Technical Bulletin

## 5 och 6 PK Micro-V® XF remmar på Renault motorer

<b>GATES ART. NUMMER:</b>	<b>Micro-V® XF remmar/ MVXF-Kit K015PK1750</b>	
<b>TILLVERKARE:</b>	RENAULT	
<b>MODELL:</b>	Clio, Kangoo, Laguna, Logan, Megane, Modus, Scenic, Thalia	
<b>MOTOR:</b>	1.4, 1.6, 1.8, 2.0 Bensin, 1.5 DCi	
<b>MOTOR TYP::</b>	F4P, F4R, F5R, K4J, K4M, K7J, K7M, K9K

Fig. 1

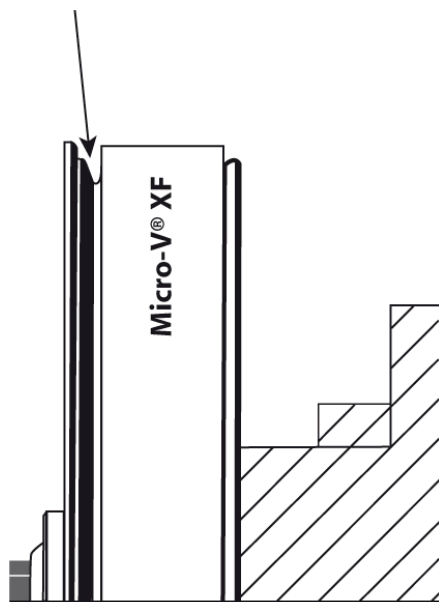
- Servo pumpen är rem driven; remmen måste monteras på insidan (Fig 1)
- Servo pumpen är elektriskt driven (ej inkluderad i remdrivningen): remmen måste monteras på utsidan (Fig. 2)

Fig. 2

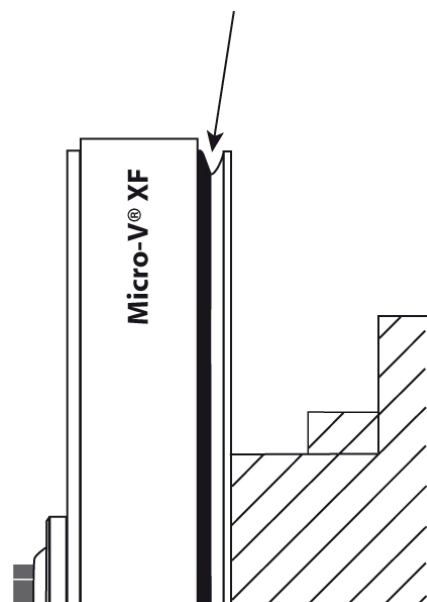
- Remmen monteras på utsidan: (Fig. 2)

- Remmen monteras på utsidan (Fig. 2)

- Remmen monteras på utsidan (Fig. 2)
